AANVULLEND CULTUURHISTORISCH ADVIES ANWB- LOCATIE TE WASSENAAR

AANVULLEND CULTUURHISTORISCH ADVIES ANWB-LOCATIE WASSENAAR

1. INLEIDING

BRO is reeds geruime tijd doende met advisering over de planologische aspecten van de herontwikkeling van het ANWB-terrein te Wassenaar. Delen van de ANWB-bebouwing zijn aangewezen als rijksmonument en het plangebied ligt binnen het beschermde dorpsgezicht Landgoederenzone Wassenaar - Voorschoten - Leidschendam - Voorburg en grenst aan het beschermde stadsgezicht Benoordenhout. Over het concept ontwerpbestemmingsplan zijn verschillende reacties binnengekomen, o.a. van de RCE (Rijksdienst voor het cultureel erfgoed). Daardoor is er behoefte aan:

Figuur 1 - Zicht op de bestaande bebouwing vanaf de oprijlaan naar het huis Clingendael (7 december 2021). De groenstrook tussen het gebouwencomplex en het weiland behoort tot het landgoed.

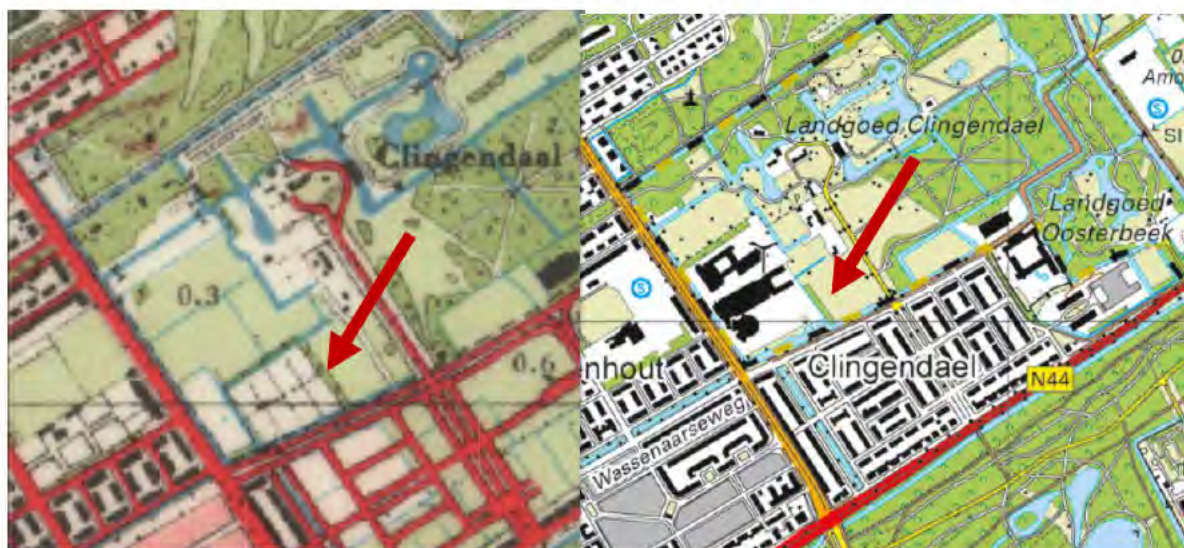
In de wintermaanden ligt de bebouwing op het ANWB-terrein vol in het zicht vanaf het landgoed Clingendael. In de zomer wordt het zicht enigszins afgeschermd door de singel, maar de bebouwing blijft altijd boven het groen uitsteken. Uit landschappelijk oogpunt is behoud van de singelbeplanting op de grens van het terrein dan ook noodzakelijk.

In het stedenbouwkundig plan is de relatie van de nieuwe ontwikkeling met het landgoed Clingendael ten onrechte gezien vanuit het oogpunt van het ANWB-complex. Er is gekeken naar de decorwerking van het landgoed vanuit de blik van de toekomstige bewoners van het complex: zij hebben een mooi uitzicht op het landgoed. Vanuit cultuurhistorisch oogpunt is dat een verkeerd uitgangspunt. Gekeken moet worden vanuit het landgoed Clingendael naar de ANWB-locatie (zoals in Figuur 1). Dan blijkt dat er helemaal geen openingen in de groensingel moeten worden gemaakt, maar dat die juist versterkt moet worden. Het ANWB-terrein moet weer (figuurlijk) een “eiland” binnen het landgoed worden, omringd door stevige groene grenzen, in ieder geval aan de oostzijde.

Figuur 7 - Waardering parkeerterrein en tuin (vrij naar: Oldenmenger, A.G./BAAC (2019), p. 120). Dit kaartje gaat uitsluitend over de buitenruimte.

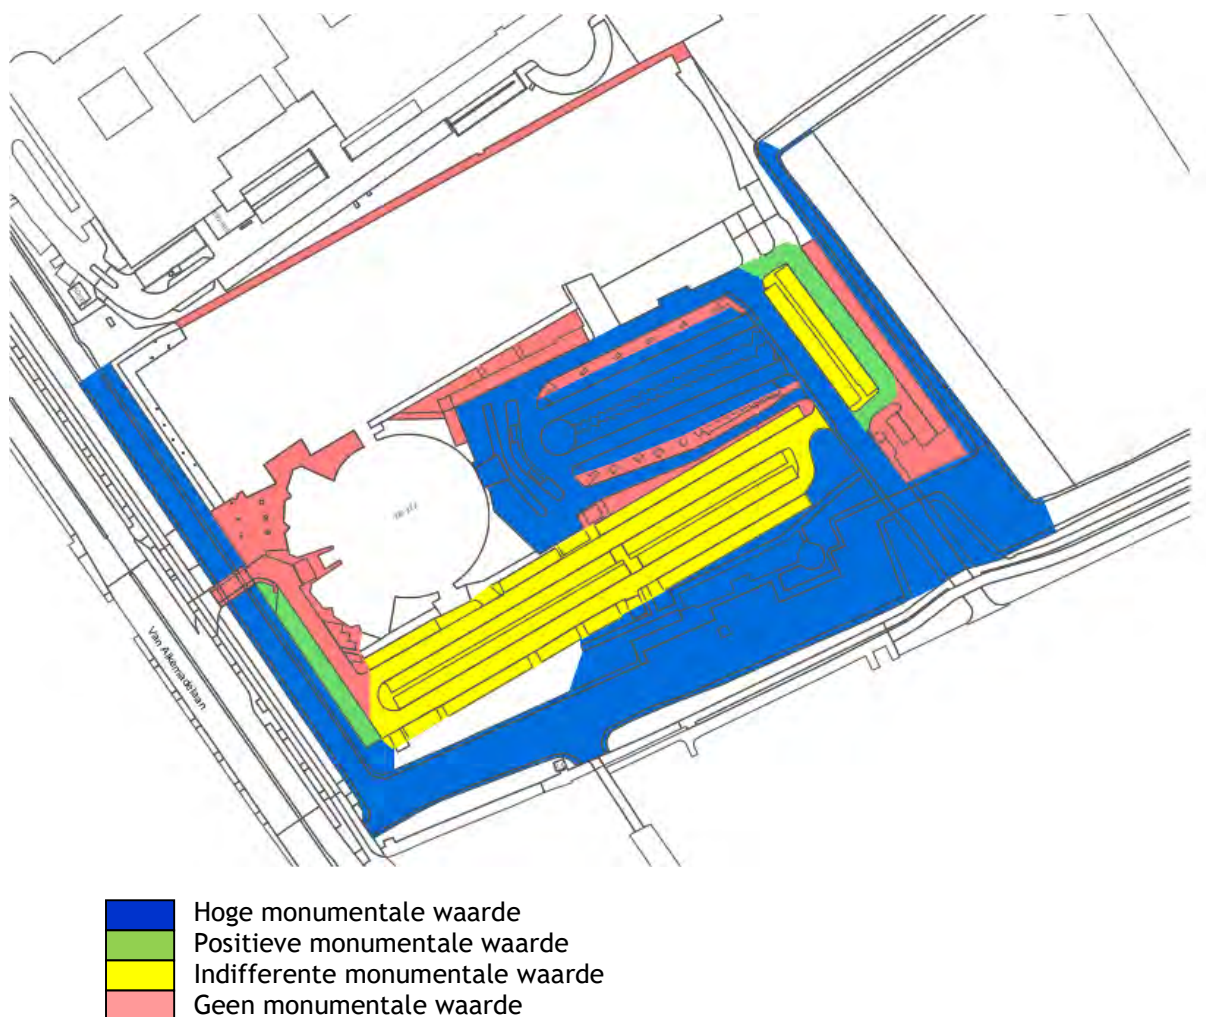
Dat wil niet zeggen dat er niets mag worden veranderd, er is alleen een vergunning nodig. In de cultuurhistorische verkenning is een waarderingskaartje voor het buitenterrein opgenomen.²⁶ Dit kaartje is hierna “in het net” weergegeven. Overigens is het schetskaartje nogal schetsmatig. Sommige delen van het voorterrein zijn bovendien niet ingekleurd. Voordat met de uitwerking van het inrichtingsplan/landschapsplan wordt begonnen moet dit kaartje aangevuld worden en moeten de vlakken nauwkeuriger begrensd worden.

- **Hoge monumentale waarde** wordt toegekend aan (onderdelen van) de objecten die van cruciaal belang zijn voor de structuur en/of de betekenis van het object of gebied (bijzonder of uitzonderlijk). Voor onderdelen waaraan hoge monumentale waarde is toegekend, geldt dat het behoud daarvan een zeer zwaarwegende factor is bij de afweging van belangen. In principe is al bij de planvorming het behoud van deze onderdelen een gegeven/uitgangspunt. Aanpassingen zijn denkbaar wanneer de bestaande monumentale waarde wordt versterkt (bijvoorbeeld door herstel van details, terugbrengen van oorspronkelijke kleurstellingen, het verwijderen van waarde-verstorende elementen of eventueel reconstructie).

- Behoud en/of herstel van de eveneens tot het monument behorende groenaanleg met vijver, brug, hek met zijvleugels en traliehekwerk.
- Van het eveneens tot het monument behorende parkeerterrein is behoud en herstel van de in Figuur 7 aangegeven delen met hoge monumentale waarde noodzakelijk.

- Van het eveneens tot het monument behorende parkeerterrein is behoud en herstel van de hoofdlijnen van de in Figuur 7 aangegeven delen met positieve monumentale waarde noodzakelijk.
